## 仕様変更のお知らせ

| 製品名      | 形式名  |
|----------|------|
| 丸形LED表示灯 | TMPN |

TMPN

TMPN形

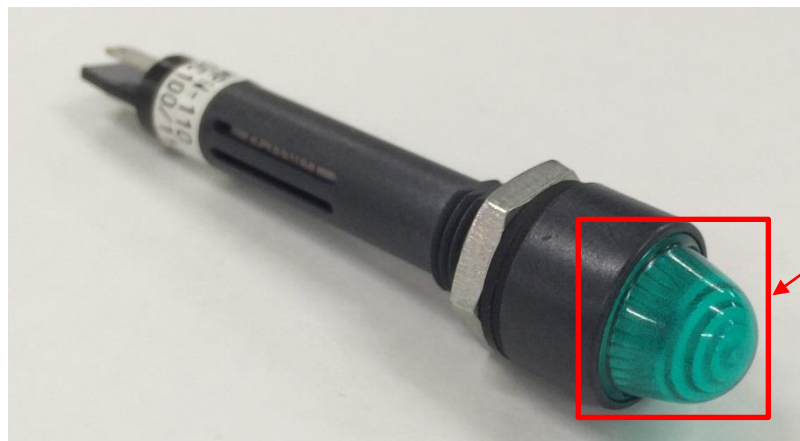
LEDメーカーの変更(東芝製→AVAGO(アバゴ)製)  
※詳細につきましては、別資料を参照願います。

※LED素子  
変更箇所

※TMPN形本体の  
内部抵抗値の変更はございません。
